平陆县 100MW 农光互补光伏发电项目

监理工程师通知单

编号: ZHJL-JLTZ-PL-072

致: 上海电力安装第一工程有限公司平陆县 100MW 农光互补光伏发电项目 (单位)
主题: 关于监理、总包对送出线路初验收检查发现以下需要消缺项:

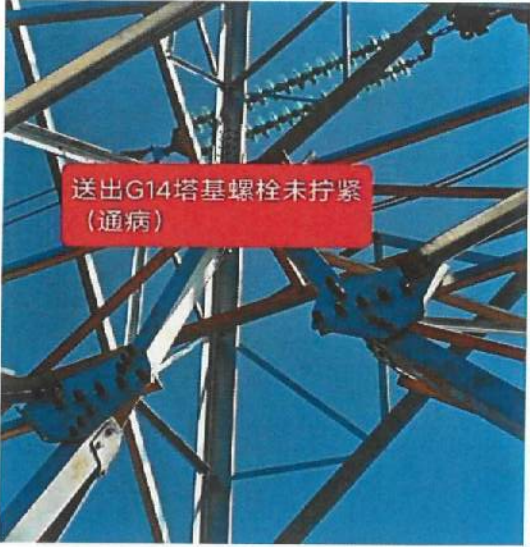
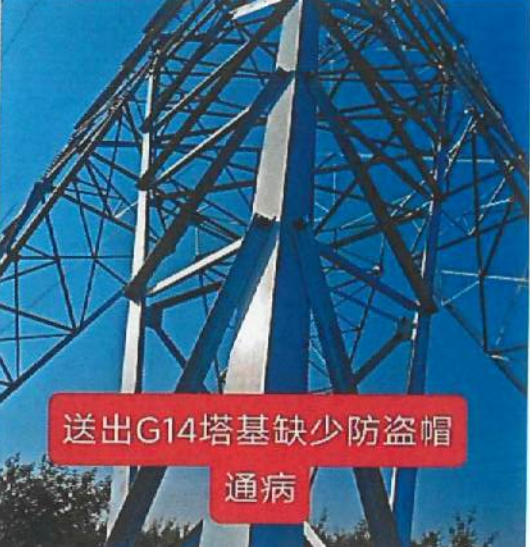
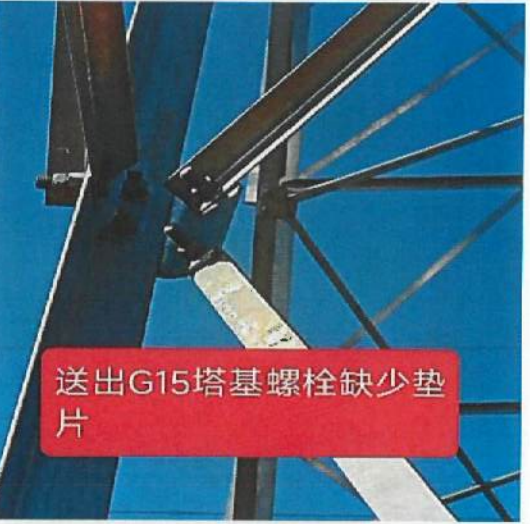
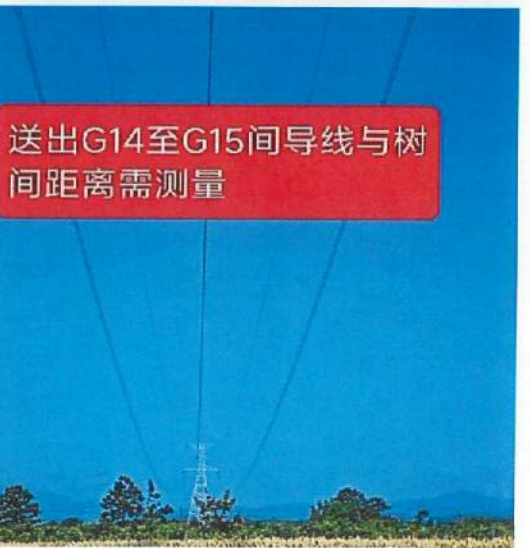
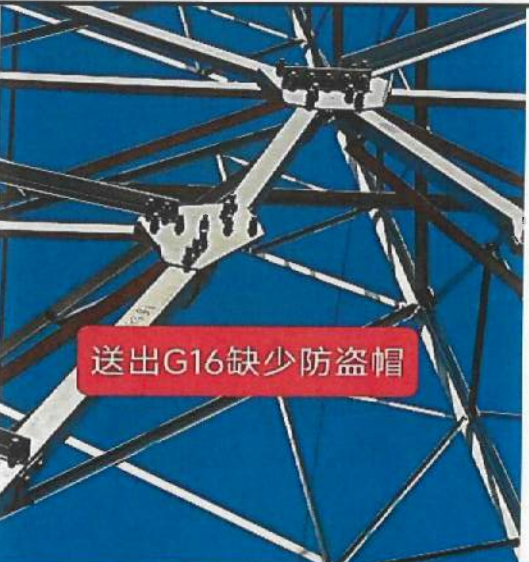
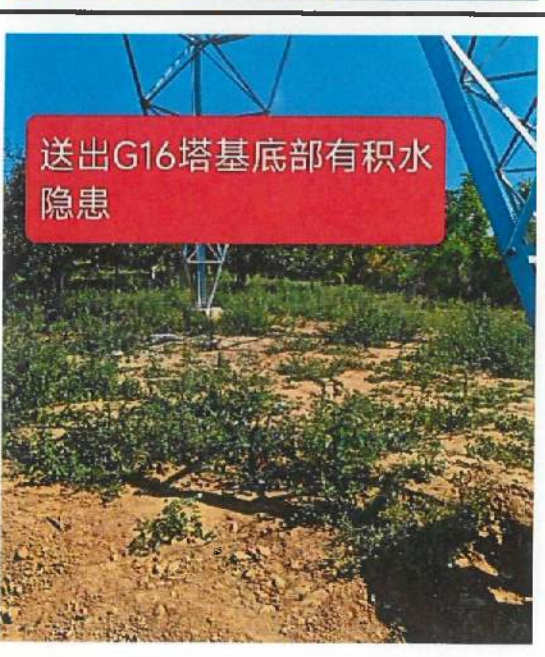
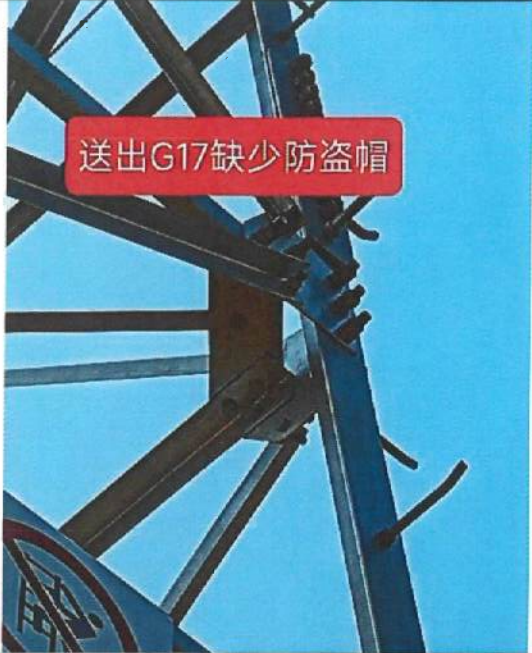
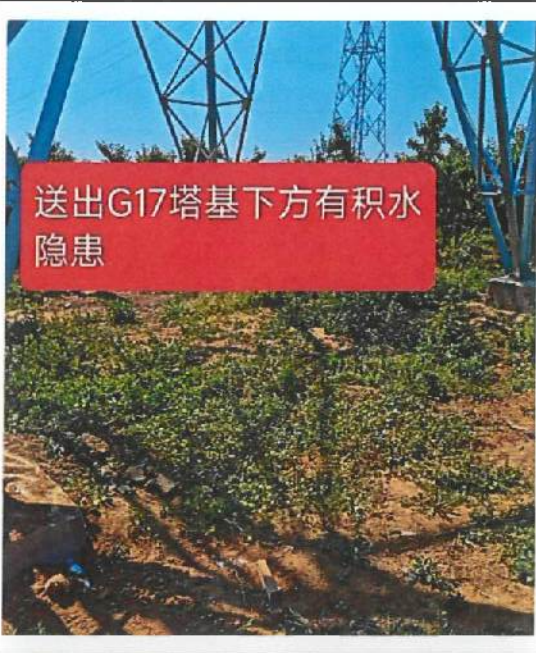
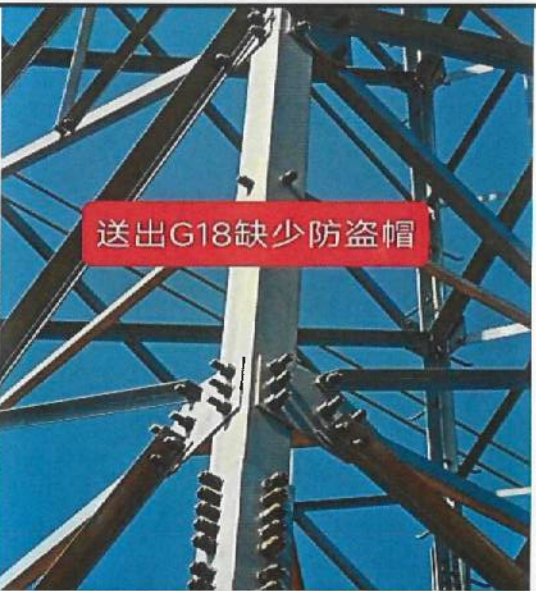
5	 送出G14塔基螺栓未拧紧 (通病)	6	 送出G14塔基缺少防盗帽 通病
7	 送出G15塔基四个角同一位置缺少防盗帽	8	 送出G15塔基螺栓缺少垫片
9	 送出G15塔基接地不规范	10	 送出G14至G15间导线与树间距离需测量

11	 送出G15接地极与塔基间隙过大	12	 送出G15塔基保护帽二次浇筑，不符合要求
13	 送出G16缺少防盗帽	14	 送出G16接地使用防盗帽，且缺少垫片，需更换
15	 送出G16接地线断裂	16	 送出G16塔基底部有积水隐患

17	 送出G17缺少防盗帽	18	 送出G17塔基下方有积水隐患
19	 送出G18螺母未拧紧	20	 送出G18缺少防盗帽
21	 送出G18接地线安装不规范	22	 送出G19塔基缺少防盗帽

请贵单位按照上述问题立即消缺整改。

请贵单位在收到本通知后进行立即整改，限2个工作日内将整改结果书面回复我方。
